Reporte de Auditoria LAS OLAS - VITROSA

Auditoria solicitada por: Rodrigo Perez Ochoa

Auditor: Ing. Orlando Perez

- Se realizo auditoria en obra del proyecto **LAS OLAS - VITROSA**

INSTALACION ACCESORIOS

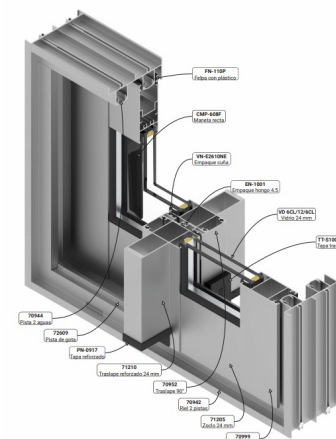
•**HALLAZGO.-** EN PROCESO instalacion de accesorios/herrajes.

•**FUNCION.-** Hermeticidad, seguridad y estética de la canceleria.

•**PLAN DE ACCION:** Asegurar instalación del 100% de los accesorios, para asegurar un correcto funcionamiento, se adjunta corte seccional de referencia.

•**CONCLUSION:** Se cumple con la adquisicion de accesorios originales de la linea.

FIJACION MARCO PERIMETRAL

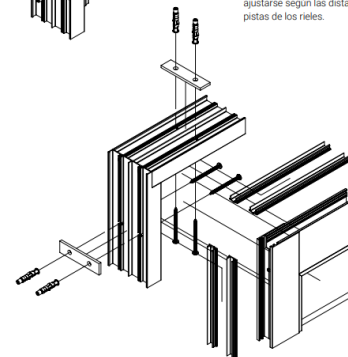
•**HALLAZGO.-** EN PROCESO fijaciones de marco a muro mediante tornillería inoxidable hexagonal 4 – 5" a PTR.

•**SINTOMA.-** Se detectan correctos puntos de fijación a muro que siguen las recomendaciones de Cuprum .

•**PLAN DE ACCION:** Se comparte nuevamente la guía de fijación, para asegurar la correcta fijación a muros, este procedimiento es clave para asegurar el desempeño correcto de la cancelería en zona costera.

•**CONCLUSION:** Se cumple con la fijacion correcta e incluso reforzada por decision del proveedor - cliente para mejorar resistencia ante huracanes.

Es necesario instalar dos tornillos con sus correspondientes calzas y taquetes en dirección horizontal, así como otros dos en dirección vertical, manteniendo una distancia de 150 mm desde el punto exterior del marco.

La separación entre los tornillos debe ajustarse según las distancias dadas por las pistas de los rieles.
